Keuringsverslag van een elektrische laagspanning- en zeer lage spanningsinstallatie

NIET CONFORM

Straatnaam Kesterbeekbos
Huisnummer 3
Busnummer
Postcode 1501
Gemeente Buizingen
Land België

Controlebezoek van een oude huishoudelijke elektrische installatie van een wooneenheid bij verkoop op vraag van de verkoper volgens (KB 08/09/2019) - AREI Boek 1- 8.4.2. en 8.2.1. en 4.2.4.3.

Afbeelding schakel- en verdeelbord:

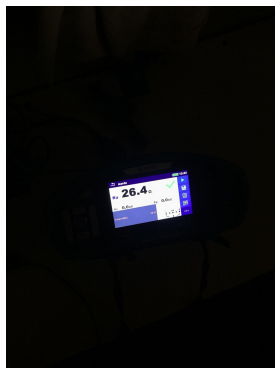
I2.01 De waarde van de isolatieweerstand van één of meerdere stroombanen is kleiner dan 0,5M ohm Zie fotovoor zekeringen (Boek 1 Onderafdeling 6.4.5.1.)

I5.09 De genaakbare, naakte onder spanning staande delen zijn onvoldoende afgeschermd. (Boek 1 Afdeling 5.1.4. en 4.2.2.3.)
